**פרוטוקול החלטות ישיבת ועדת משנה**

ישיבה מספר: 20250010 ביום שני תאריך 25/08/25 א' אלול, תשפ"ה בשעה 17:00

**שם:** בי/915/מק מתחם טרומפלדור דניאל

**נושא:** דיון בהפקדת תכנית

**2. הגדלת גודל ממוצע ליח"ד במגרש דב"י:**

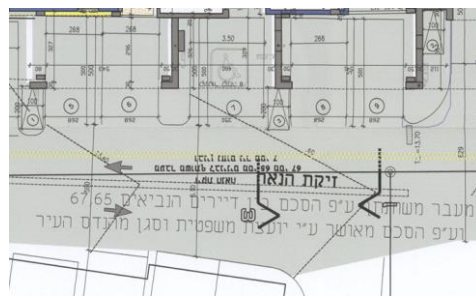
- 2.1. תא שטח 401 - מתחם 5 : המתחם כולל 100 יח"ד דב"י בסה"כ 5100 מ"ר (3,400 מ"ר עיקרי + 1,600 ש" שירות. כלומר 51 מ"ר לדירה בממוצע - מייצר ריבוי של דירות מיקרו קטנות מיד. שטח קומה של 500 מ"ר מאפשר להגדיל את שטח הדירות. מבקשים להגדיל כך ששטח דירה ממוצע יהיה 55 מ"ר עיקרי. יש להגדיל את סך הזכויות הבנייה ב- 400 מ"ר עיקרי בהתאם.

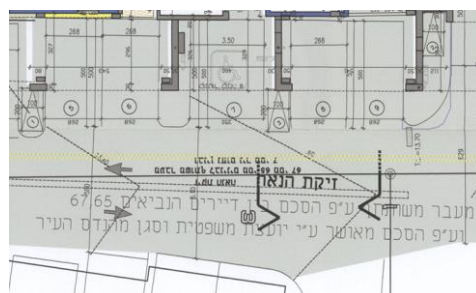
5.1. תא שטח 401 - מתחם 5: המתחם כולל 100 יח"ד דב"י בסה"כ 5100 מ"ר (3,400 מ"ר עיקרי + 1,600 מ"ר שירות.

כלומר 51 מ"ר לדירה בממוצע - מייצר ריבוי של דירות מיקרו קטנות מידי. שטח קומה של 500 מ"ר מאפשר להגדיל את שטח הדירות. מבקשים להגדיל כך ששטח דירה ממוצע יהיה 55 מ"ר עיקרי. יש להגדיל את סך הזכויות הבנייה ב- 400 מ"ר עיקרי בהתאם.
